### Extrait du registre des délibérations de la Commune de Cosne-Cours-sur-Loire Séance du 11 octobre 2023

**Objet de la délibération** : Bilan de la mise à disposition et approbation de la modification simplifiée n°4 du Plan Local d'Urbanisme

### Zone 1AUe – Orientation d'Aménagement et de Programmation – secteur « Les Grands Champs » AVANT

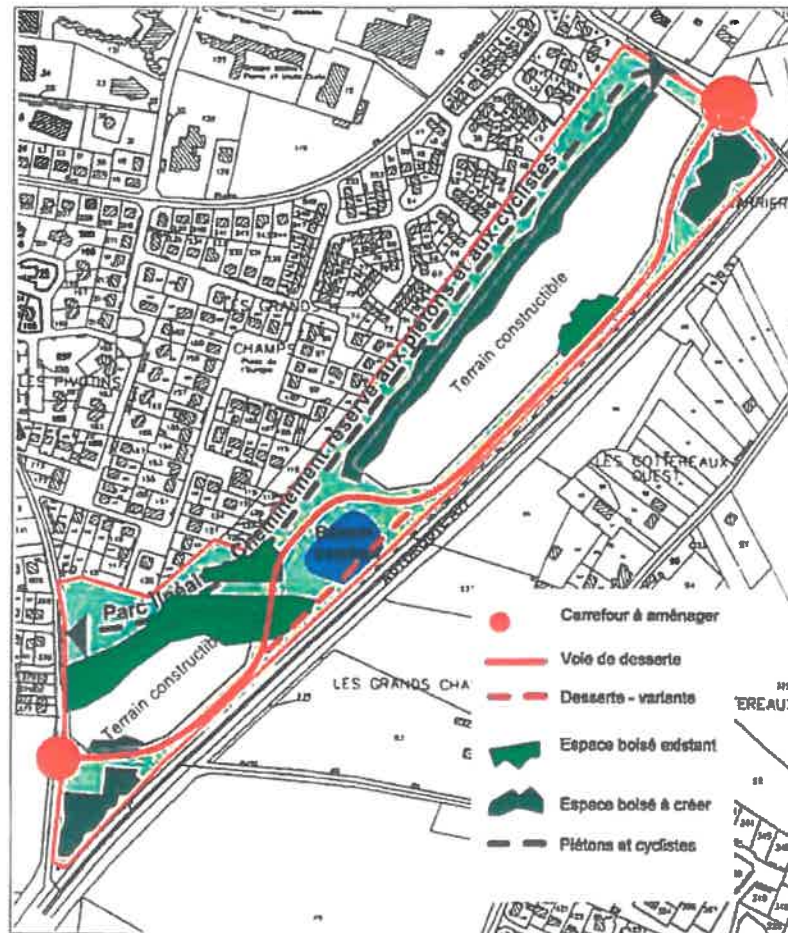
**CONSIDÉRANT** l'erreur matérielle soulevée lors de la consultation du public nécessitant de supprimer les pointillés rouges traversant la zone humide sur l'OAP du secteur des « Grand Champs ».

Croquis de l'OAP : à quoi servent les 2 traits en rouge ?	Il s'agit du principe de desserte des unités foncières.
<b>Hélistation</b>	Les rotations d'hélicoptère à raison de 200 fois par an vont augmenter les nuisances sonores.	La procédure de modification du PLU ne porte ni sur l'autorisation, ni sur la localisation de l'hélistation du futur hôpital.
	Où sera localisé l'héliport et quel nombre de rotations est prévu ?	
<b>Orientation façade principale</b>	L'orientation des ouvertures du bâtiment sur les constructions voisines va réduire l'intimité des riverains.	La procédure de modification du PLU ne porte pas sur les caractéristiques précises du futur centre hospitalier.  Les plantations de la coulée verte renforcées par celles du futur hôpital limiteront l'impact visuel des aménagements et du bâtiment.

<b>Zone humide</b>	Le tracé en pointillé passant au niveau du bassin est conservé alors qu'à la page 7 le paragraphe concernant une voie parallèle à l'autoroute va être supprimé.	Le tracé en pointillé rouge sera supprimé au niveau de la zone humide potentielle.
<b>Environnement</b>	Suppression de la partie boisée existante côté autoroute avec faune et oiseaux.	La végétation située à l'angle sud de la parcelle AV 675 n'est plus identifiée comme devant être conservée car pouvant présenter un danger pour le fonctionnement de l'hélistation du futur centre hospitalier.

Rédaction actuelle	Rédaction future	Justification
La desserte doit être assurée par la réalisation d'une voie parallèle à l'autoroute joignant la rue du Général Binot et la rue du Colonel Rabier.	La desserte doit être assurée par la réalisation de deux voies parallèles à l'autoroute, l'une joignant la rue du Général Binot, l'autre la rue du Colonel Rabier.  Un accès direct depuis la rue du Colonel Rabier aux parcelles situées au nord peut être également envisagé en accord avec le Conseil Départemental.	La présence d'une zone humide au centre du secteur et jouxtant le bassin d'eaux pluviales empêche tout type d'aménagement. La desserte reliant initialement la rue du Colonel Rabier à la rue du Général Binot doit être interrompue au droit de la zone humide.  L'accès au futur Centre Hospitalier, situé au nord du secteur, nécessite une desserte adaptée depuis la rue du Colonel Rabier.
Son tracé de principe contourne le bassin existant ; sous condition de remodelage du bassin, ce tracé pourrait être complètement parallèle à l'autoroute.	Paragraphe supprimé

Les terrains constructibles sont desservis uniquement par cette voie et ont leur façade principale tournée vers l'autoroute	Les terrains constructibles sont desservis uniquement par cette voie et ont leur façade principale tournée vers l'autoroute, sauf pour les constructions et installations liées aux équipements d'intérêt collectif et aux services publics ».	Cette nouvelle disposition permet, en ce qui concerne le futur Centre Hospitalier, de limiter l'exposition au bruit des patients (autoroute) et améliore le cadre visuel depuis les chambres.
Entre ces terrains constructibles et les quartiers de maisons situés à l'ouest, un parc linéaire est aménagé sur une largeur de 40 à 50 mètres. Il permet d'assurer le passage des piétons et la circulation des cyclistes. Il constitue un tronçon de la « coulée verte » reliant Loire et Nohain.	Entre ces terrains constructibles et les quartiers de maisons situés à l'ouest, une « coulée verte » est aménagée sur une largeur de 40 à 50 mètres. Il permet d'assurer le passage des piétons et la circulation des cyclistes. Il constitue un tronçon de la « coulée verte » reliant Loire et Nohain.  Cette emprise peut être réduite jusqu'à une largeur de 20 mètres en ce qui concerne les équipements d'intérêt collectif et les services publics, sous réserve d'un aménagement paysager adapté.	L'accès au futur Centre Hospitalier depuis la rue du Colonel Rabier requiert d'adapter la largeur de la coulée verte au droit des aménagements.  L'aménagement paysager demandé dans la nouvelle rédaction de l'OAP, qui s'imposera au futur Centre Hospitalier, sera réalisé dans la continuité de la coulée verte dont elle renforcera le masque végétal par rapport au quartier d'habitation.
